Information sur le produit - Garnitures de freins pour BMW | HELLA

Garnitures de freins pour BMW

8DB 355 009-271 / 8DB 355 015-391

Nouvelle affectation des garnitures de freins

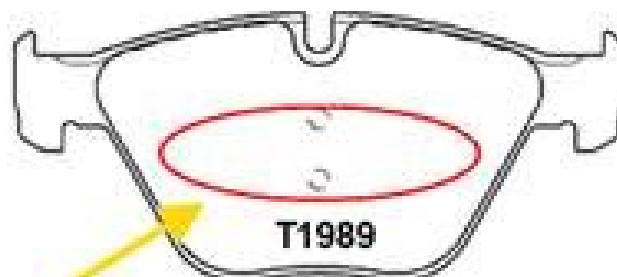
La différence entre les deux garnitures de freins est le ressort de retenue manquant (A) sur la garniture de freins opposée au cylindre 8DB 355 015-391 / T1989.

8DB 355 009-271

8DB 355 015-391

A

Tous les autres modèles portent désormais les garnitures 8DB 355 015-391 / T1989. 8DB 355 015-391 / T1989 est également applicable rétroactivement sur tous les véhicules associés.
